川内原子力発電所

原子炉施設保安規定変更認可申請について

「受電系統の変更に伴う変更」

2023年4月12日
九州電力株式会社

【外部電源回線数の増強及び連絡用変圧器の設置】

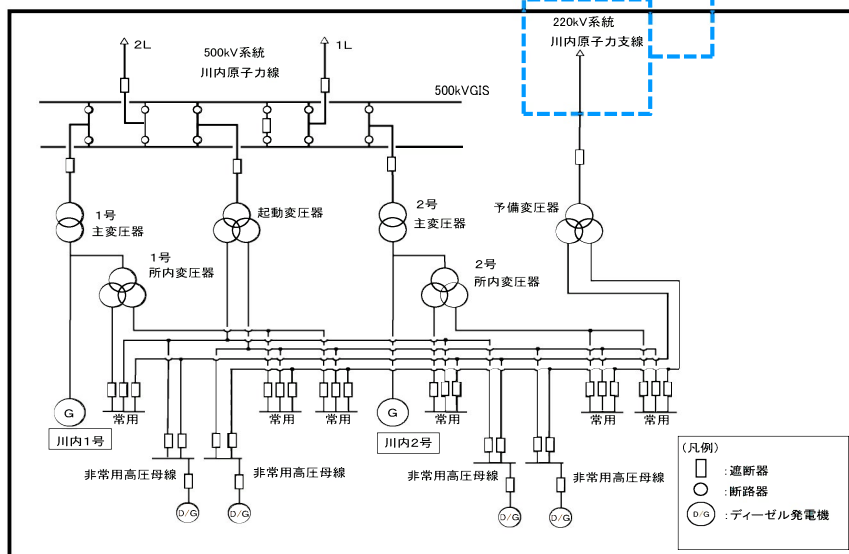
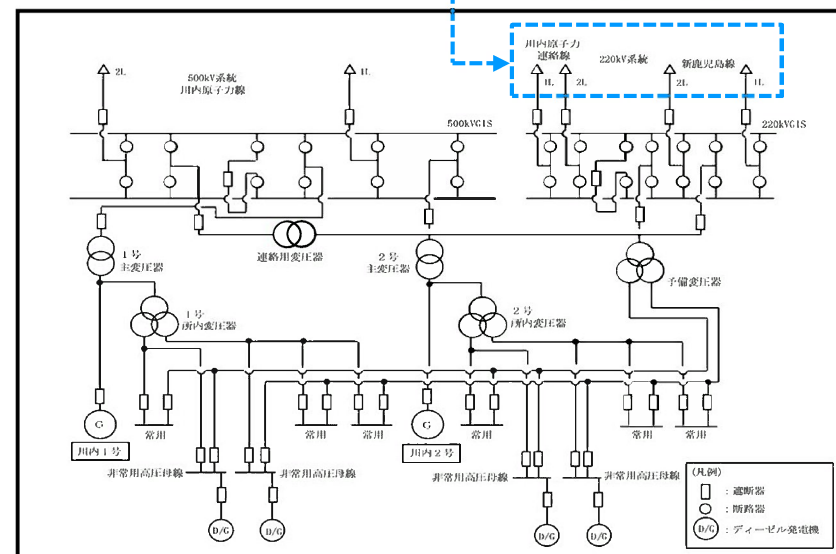
【1相の電路の開放に対する検知及び電力の安定性回復】

送電線において3相のうち1相の電路の開放が生じた場合、500kV送電線は多重化した設計とし、1回線での電路の開放時に、安全施設への電力の供給が不安定にならない設計とする。

【1相の電路の開放に対する検知及び電力の安定性回復】

送電線において3相のうち1相の電路の開放が生じた場合、500kV送電線及び220kV送電線は多重化した設計とし、1回線での電路の開放時に、安全施設への電力の供給が不安定にならない設計とする。また、連絡用変圧器を設置し500kV送電線(2回線)及び220kV送電線(4回線)の合計6回線から非常用母線への給電を可能とする。

【受電ルートの変更】

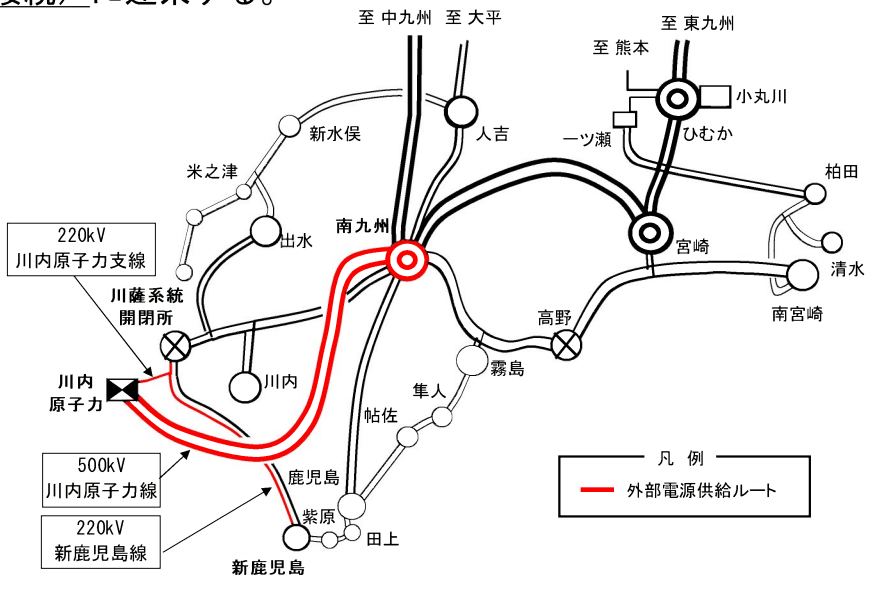
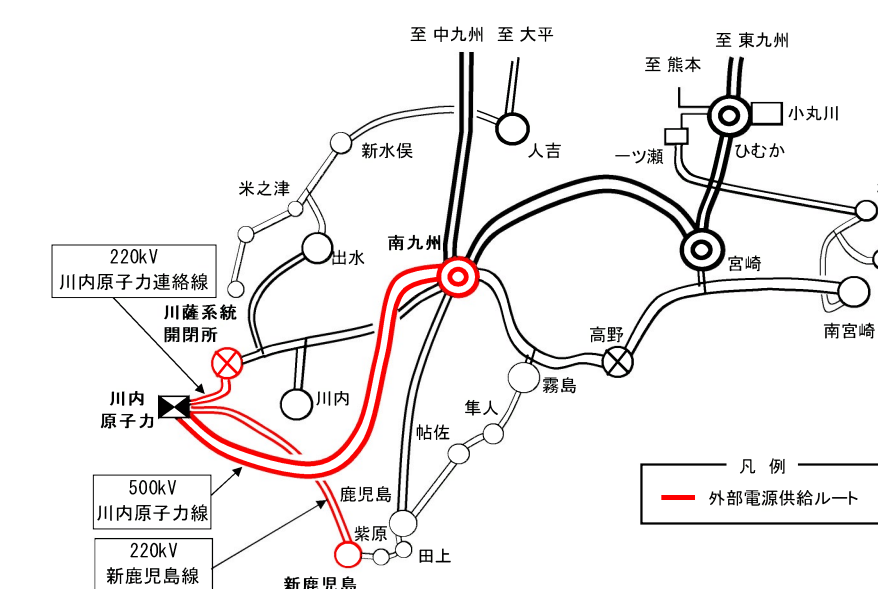
変更前	変更後
<p>【電線路の独立性及び物理的分離】</p> <p>設計基準対象施設は、送受電可能な回線として、500kV送電線1ルート2回線及び受電専用の回線として220kV送電線1ルート1回線の合計2ルート3回線にて、電力系統に接続する設計とする。</p> <p>500kV送電線は、南九州変電所に連系する。また、220kV送電線は、<u>新鹿児島線（川薩系統開閉所及び新鹿児島変電所に接続）</u>に連系する。</p>  <p>2022年4月15日工事計画軽微変更届出時の系統</p>	<p>【電線路の独立性及び物理的分離】</p> <p>設計基準対象施設は、送受電可能な回線として、500kV送電線1ルート2回線及び220kV送電線2ルート4回線の合計3ルート6回線にて、電力系統に接続する設計とする。</p> <p>500kV送電線は、南九州変電所に連系する。また、220kV送電線は、<u>川薩系統開閉所及び新鹿児島変電所に連系する。</u></p>

【設置場所の変更】

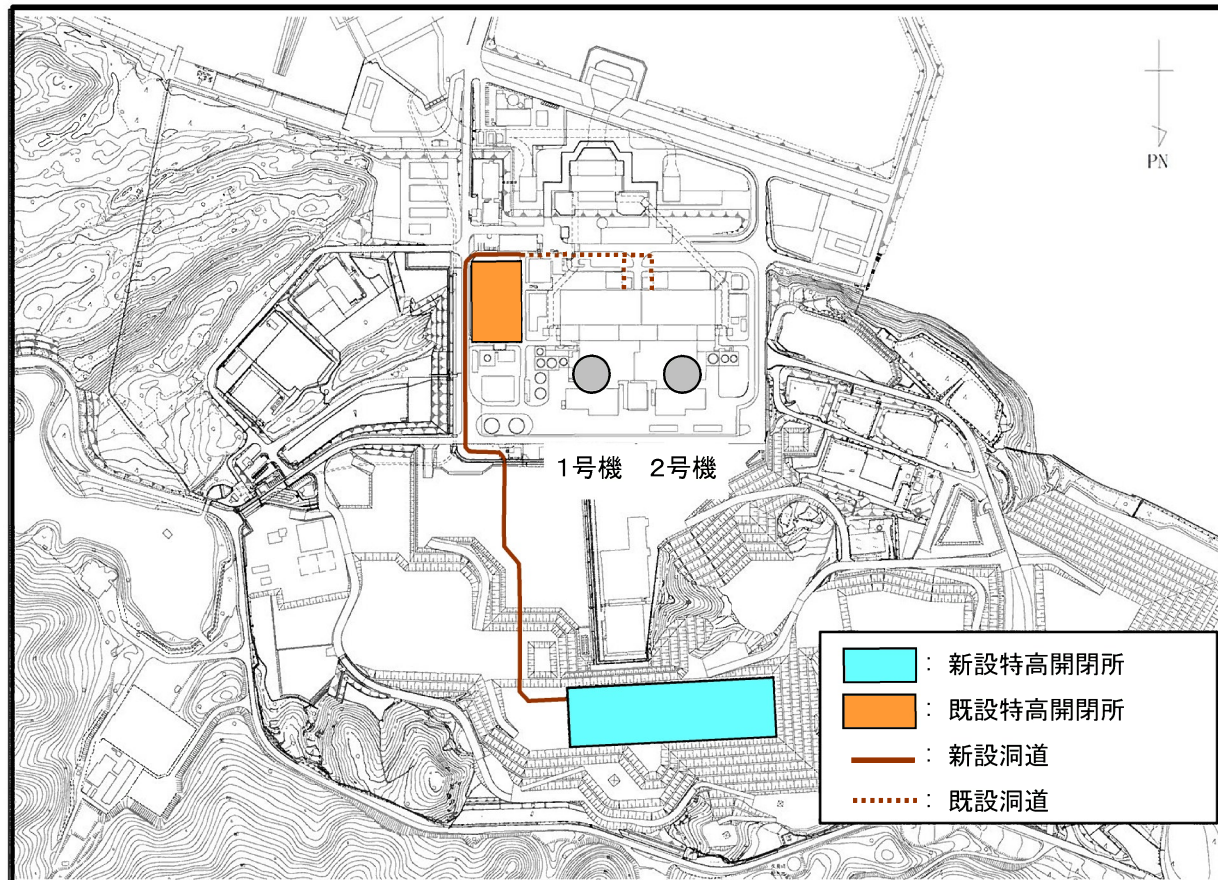
特高開閉所の設置場所を以下の通り変更する。

<第109条(周辺監視区域)>

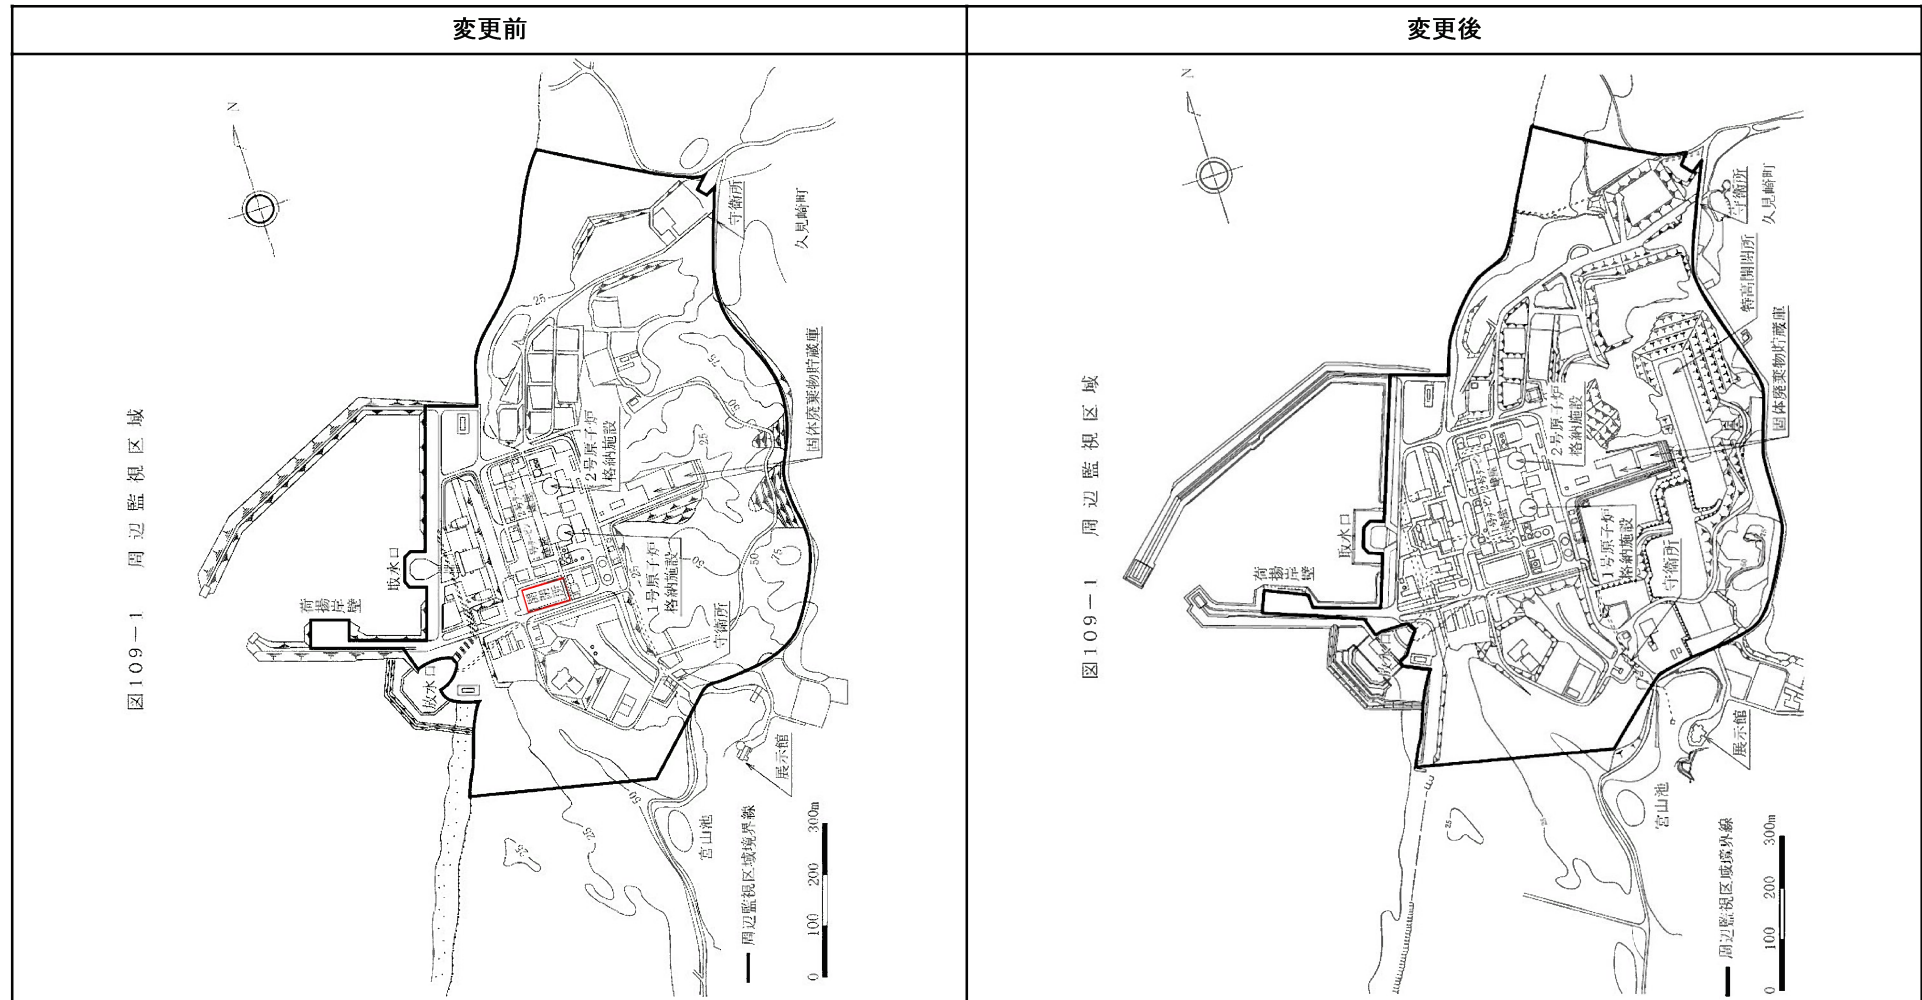
- ・ 開閉所の移設に伴い、周辺監視区域図を以下のとおり変更する。
